TM66

LISTA DE PARTES  
MODELO: TM66

### MEJORA EN LAS HERRAMIENTAS: TM46, TM66 Y TM85

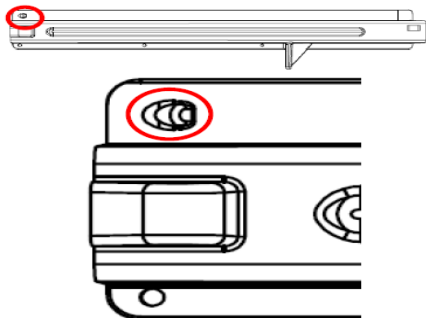
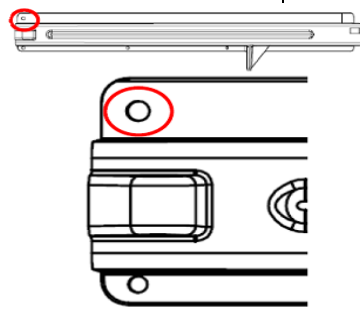
Con el fin de aumentar la durabilidad del resorte empujador, eliminamos el gancho de resorte del cargador para añadir un orificio taladrado y bloquear el resorte empujador en el cargador mediante el perno.

| Modelo           | Magazine                                                                                                          |                                                                                     |
|------------------|-------------------------------------------------------------------------------------------------------------------|-------------------------------------------------------------------------------------|
| Cambio de Diseño | Bloquear el resorte en espiral en el cargador por el tornillo para aumentar la durabilidad del resorte empujador. |                                                                                     |

| Modelo           | Magazine                                                                                                          |                                                                                     |
|------------------|-------------------------------------------------------------------------------------------------------------------|-------------------------------------------------------------------------------------|
| Diagrama         | Original<br>X                                                                                                     | Nuevo<br>Medida del tornillo: M4x8L<br>Medida de la tuerca: M4                      |
| Intercambiable   | 1. Las partes no son intercambiables                                                                              |                                                                                     |
|                  | 2.- Use el nuevo carro con tornillo/ tuerca para el servicio de mantenimiento                                     |                                                                                     |
